泊発電所3号炉

設置許可基準規則等への適合状況について  
(重大事故等対処設備)  
比較表

2.3 原子炉冷却材圧力バウンダリを  
減圧するための設備【46条】

令和5年6月  
北海道電力株式会社

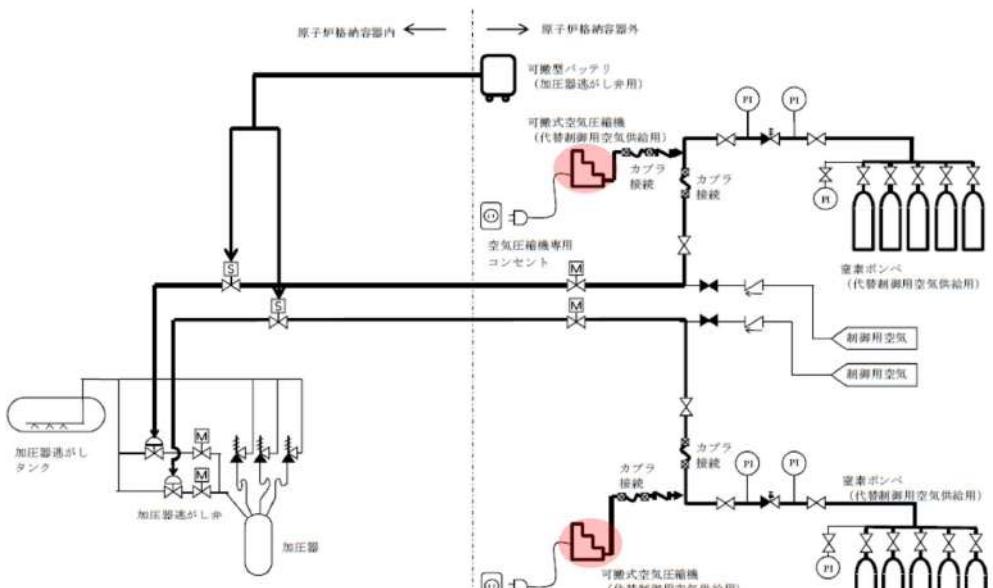
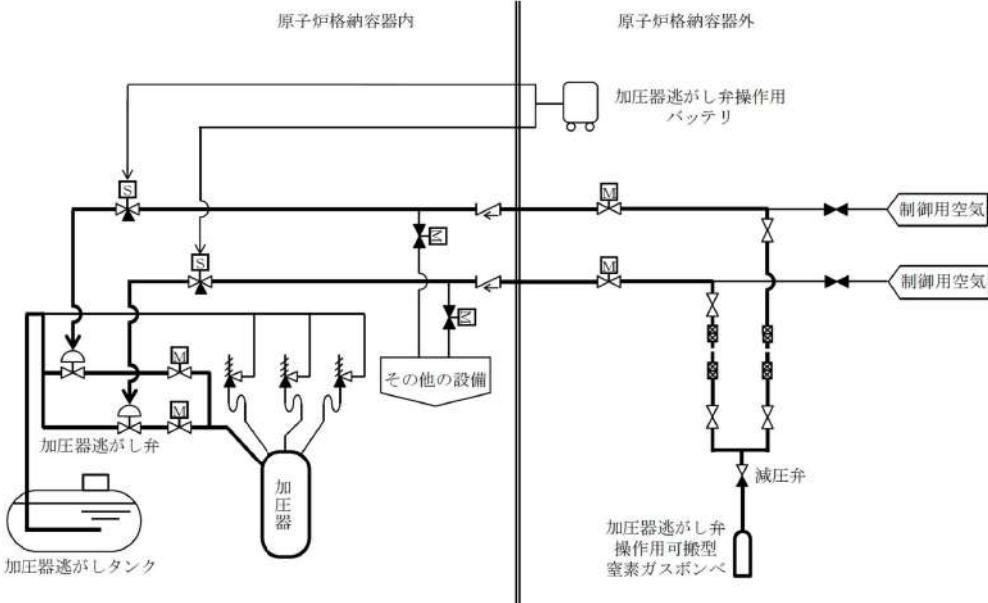
大飯発電所3／4号炉	女川原子力発電所2号炉	泊発電所3号炉	相違理由
<b>2-2) 対応手順・設備の主要な差異</b>			
【差異①】 可搬型設備への燃料の給油のため、(可搬型)タンクローリーに燃料油を汲み上げるが、大飯ではタンクローリーにより直接汲み上げるのに対し、泊では直接汲み上げに加え、ディーゼル発電機燃料油移送ポンプを用いて汲み上げる手段を整備している。(美浜3号と同様)			
<p>大飯3/4号炉では、可搬型設備への燃料供給を次の設計としている。</p> <p>(可搬型設備の燃料として重油、軽油の2種類を使用)</p> <ul style="list-style-type: none"> <li>空冷式非常用発電装置、電源車、ディーゼル発電機：重油を使用 上記以外の設備 : 軽油を使用</li> <li>重油の保管方法 : 重油燃料油貯蔵タンク及び重油タンク</li> <li>燃料の汲み上げ方法 : タンクローリーの直接汲み上げ</li> </ul> <p>泊3号炉では、可搬型設備への燃料供給を次の設計としている。</p> <p>(可搬型設備の燃料として軽油のみ使用)</p> <ul style="list-style-type: none"> <li>燃料を必要とするSA設備 : 軽油を使用</li> <li>軽油の保管方法 : ディーゼル発電機燃料油貯蔵タンク(SA)</li> <li>燃料の汲み上げ方法 : タンクローリーの直接汲み上げ、燃料油移送ポンプを介した汲み上げ</li> </ul> <p>燃料補給に使用する設備は、泊は各代替電源設備の構成設備に含まれ各条SA手段の構成設備として個別に記載しておらず、大飯は各条SA手段の構成設備として記載していることから、大飯記載欄にのみ赤字識別を行っている。</p>			
<p><u>大飯3/4号炉 据機駆動用燃料の汲み上げ</u></p> <p>(57条概略系統図から引用。本図の供給先は電源設備を示している)</p>			
<p><u>泊3号炉 ディーゼル発電機燃料油貯油槽から各設備への補給 (直接汲み上げ時)</u></p> <p><u>泊3号炉 ディーゼル発電機燃料油貯油槽から各設備への補給 (ディーゼル発電機燃料油移送ポンプ使用時)</u></p> <p><u>泊3号炉 燃料タンク (SA) から各設備への補給</u></p> <p>(57条系統概要図から引用)</p>

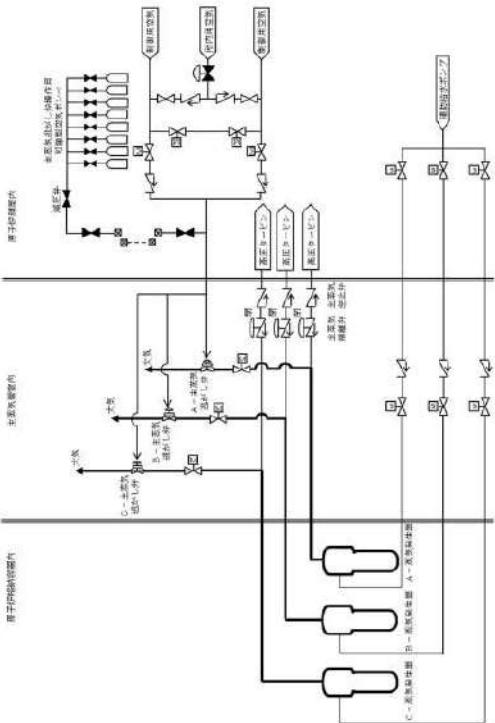
大飯発電所3／4号炉	女川原子力発電所2号炉	泊発電所3号炉	相違理由
			<p>記載方針の相違</p> <ul style="list-style-type: none"> <li>泊は1次冷却系の減圧に使用する加圧器逃がし弁の系統概要図を記載しているが、大飯は記載していない。(D B設計と同じ使用方法であるためと思われる。)</li> </ul>
